Rapport d'expertise

xxxxxx / yyyyyy

Affaire N° 16-010

Version I

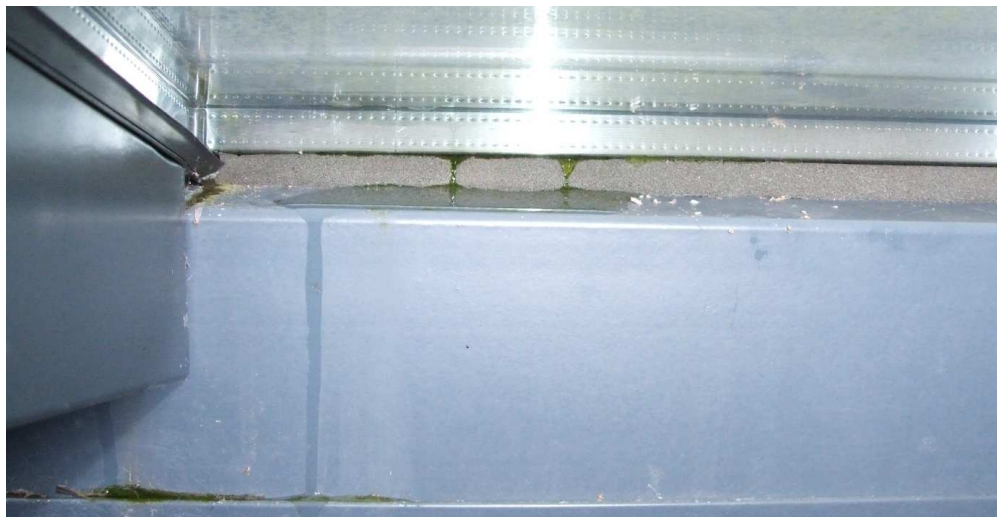
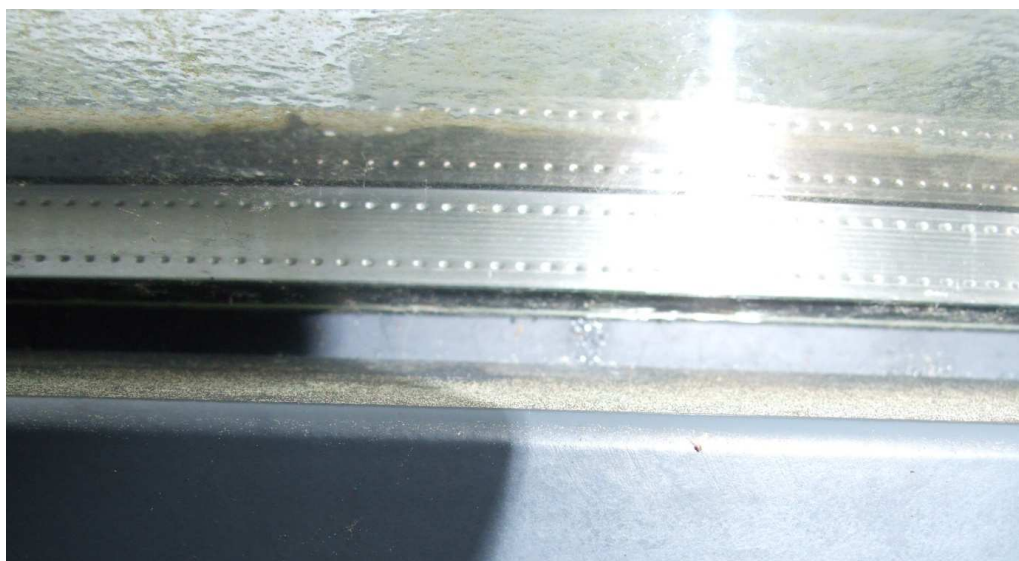
Les liaisons intérieures entre vitrages et traverses hautes des parties verticales, ne sont pas toutes réalisées de la même manière : certaines disposent d'un joint mousse, d'autres non :

présence d'un joint mousse, au droit d'une zone non pourvue d'un joint élastomère entre vitrage et couverture de chéneau : infiltration d'eau.

absence d'un joint mousse.

photo prise en phase de chantier : les joints mousse semblent être prévus par l'entreprise, pour combler un vide entre les vitrages et la traverse haute des parois verticales, et ainsi parfaire une étanchéité à l'air (?)

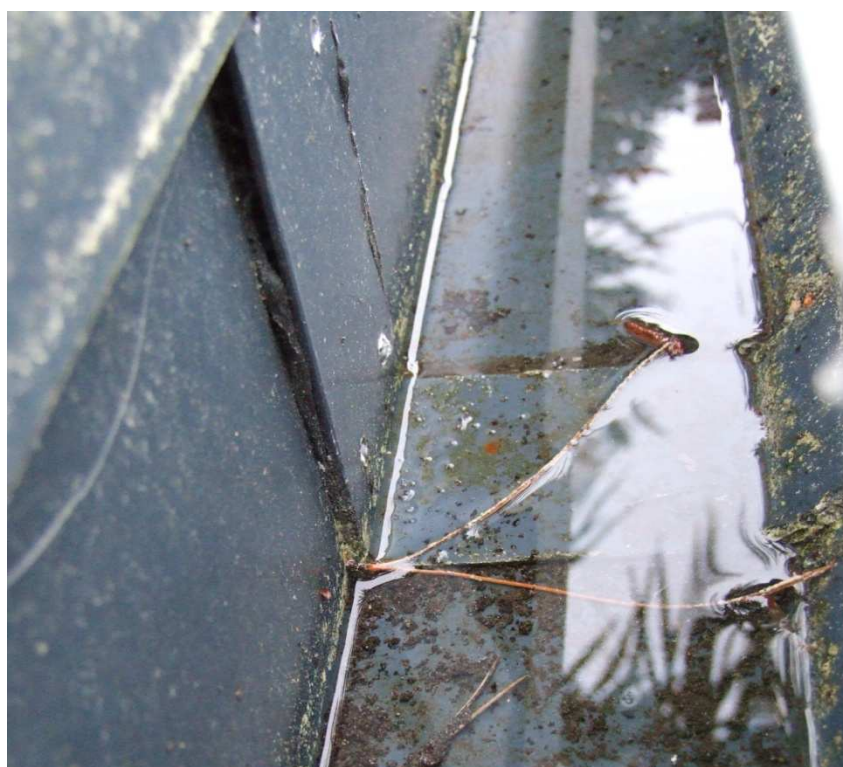
On peut observer un défaut de conception et d'exécution : la distance entre le vitrage et la traverse haute, aurait due être moins importante (de l'ordre de 10 mm) de sorte à pouvoir réaliser un joint élastomère, notamment dans la zone où le chéneau présente un défaut d'étanchéité :

absence de joint extérieur entre vitrage et chéneau, en plus d'un joint bout à bout (sans chevauchement) sur la longueur du chéneau

joint entre deux couvertines : bout à bout, sans étanchéité

joint de chéneau : absence de continuité d'étanchéité

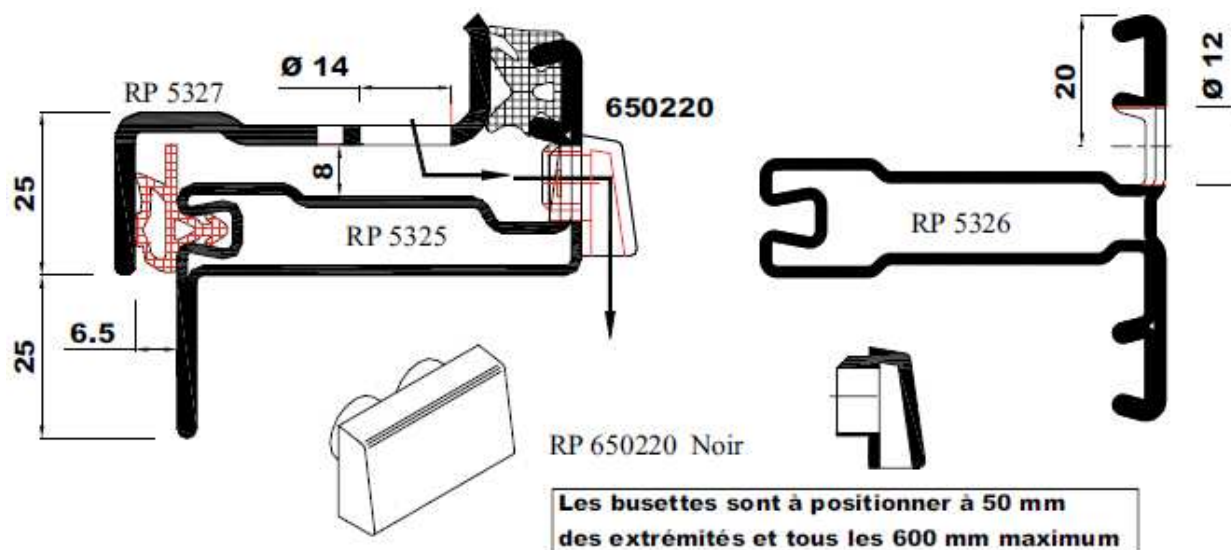
des "busettes" sur les profilés horizontaux, ne sont plus positionnées correctement, comme indiqué dans le guide technique qui préconise de les coller :

busette délogée :

infiltration depuis l'extérieur, possible ; non conformité par rapport au guide (les embouts de busette doivent être siliconés) :

Attention : Pour obtenir une bonne étanchéité, ainsi qu'une bonne adhérence des busettes sur les profilés, siliconer les embouts des busettes, avant mise en place dans le profil.

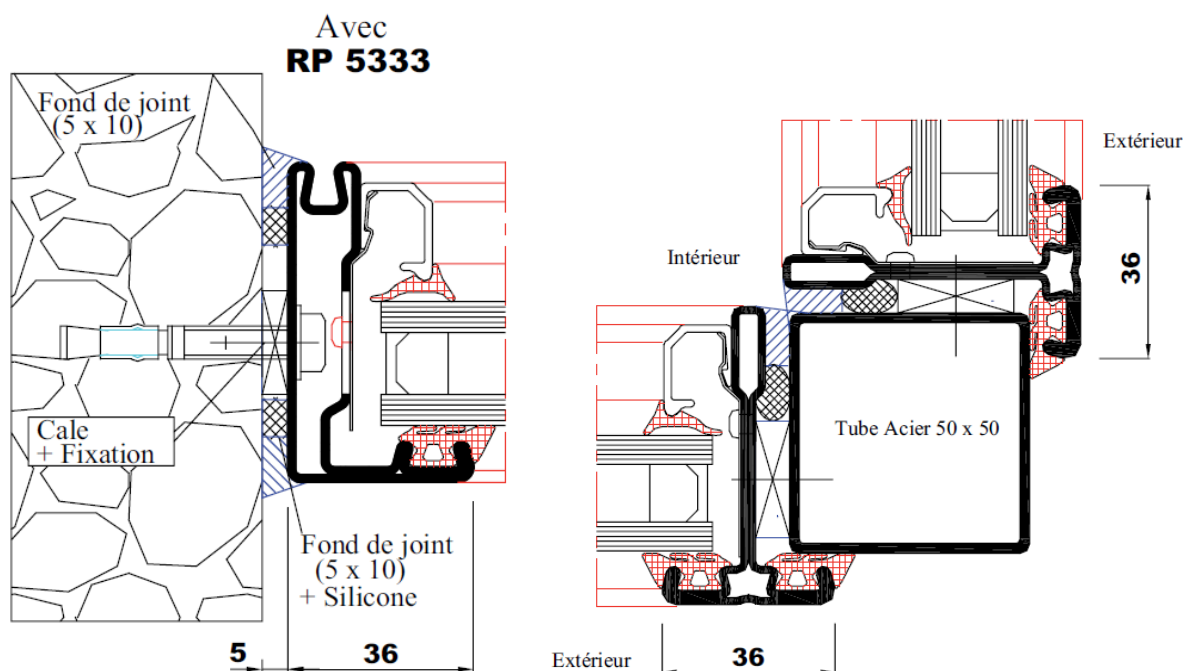
Le constat présente ainsi une non conformité :

jeu entre ensemble menuisé et : mur de façade ; montant d'angle

il n'existe pas de joint fermé, comme le préconise le guide du constructeur :

3.3. Bruit en cas de vent : sifflement

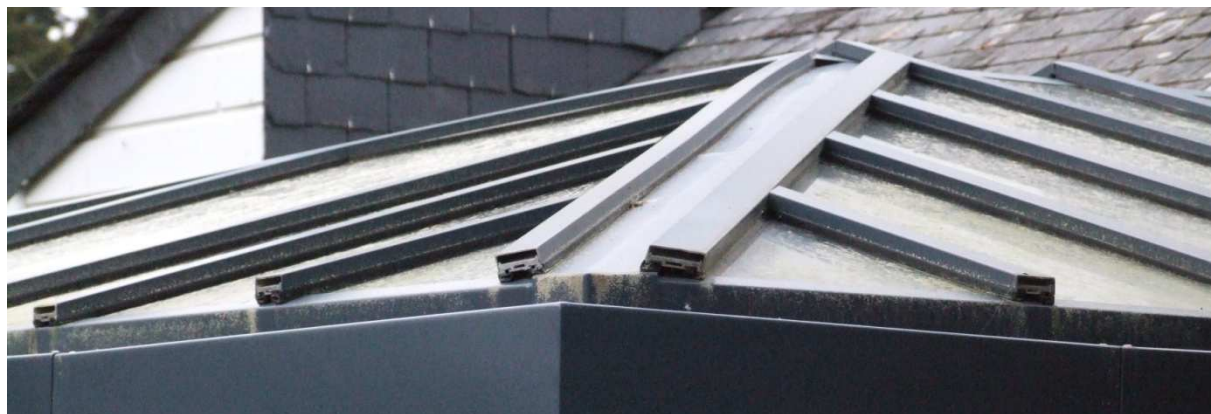
Le bruit généré par le vent sur la véranda, est vraisemblablement causé par son engouffrement dans les profilés de toiture, en leur extrémité non obturée :

Ainsi, cette configuration correspond à plusieurs sifflets. Cette analyse est corroborée par l'enregistrement vidéo et sonore : on peut entendre plusieurs fréquences, "désynchronisées", tels plusieurs sifflets, plusieurs tons de sifflement.

Des ouvrages complémentaires, réalisés à façon, profilés (sans arrêtes vives) permettant de garantir l'étanchéité mais également suppression des sifflements dus au vent, sont à envisager lors d'une étude d'exécution.
